內政部營建署建築技術規則建築設計施工編有關日照權條文草案修訂相關議題第4次研商會議紀錄

案由：依據前次會議決議，邀集相關委員、公會代表及地方政府執行單位討論後，修正草案第40條條文及圖例案。提請討論。

第40條 圖40-(3)

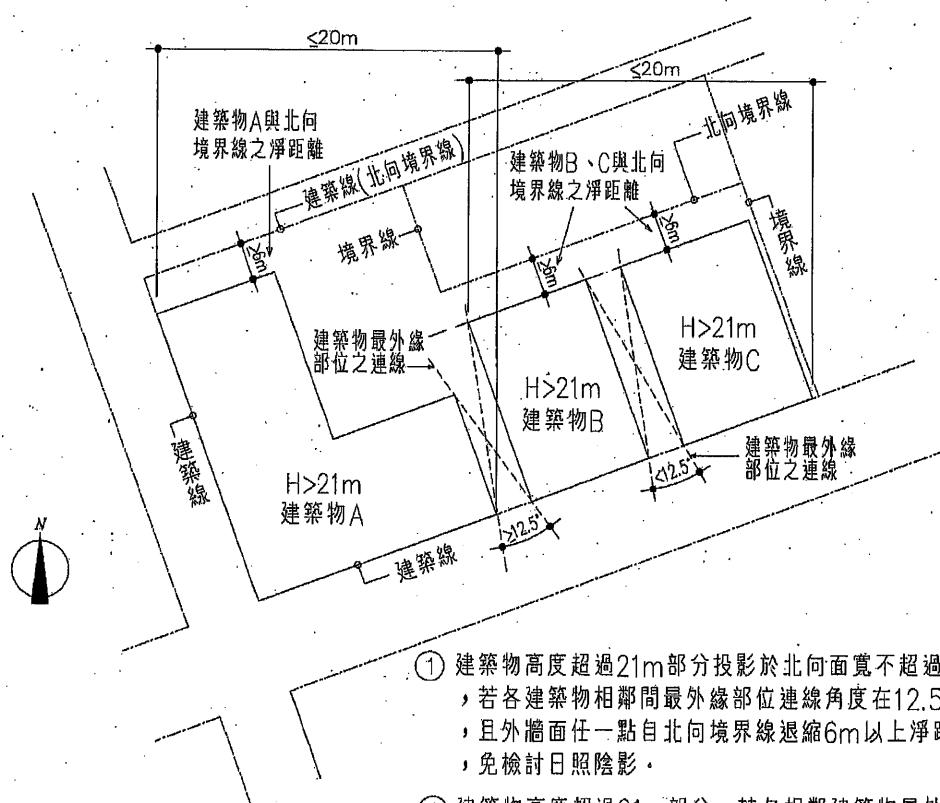
- 1、本案原則依所提修正草案條文及圖例通過，但文字酌予調整如下述。
- 2、有關第40條第1項條文「新建或增建建築物高度大於21公尺」，其中「大於」之用語參考建築技術規則設計施工編相關條文，修正為「超過」，該草案條文修正為「新建或增建建築物高度超過21公尺」。
- 3、有關第40條第2項條文「基地配置之各建築物，除前項各款規定外，應合併檢討有效日照。但各建築物符合下列各款之規定時……」略加調整，修正刪除若干文字，該草案條文修正為「基地配置之各建築物，應合併檢討有效日照。但符合下列各款規定者……」。
- 4、圖40-(3)「地界線」文字修改為「境界線」，圖40-(4)「建築線」與「北向境界線」調整並列，圖例並酌做調整修正。
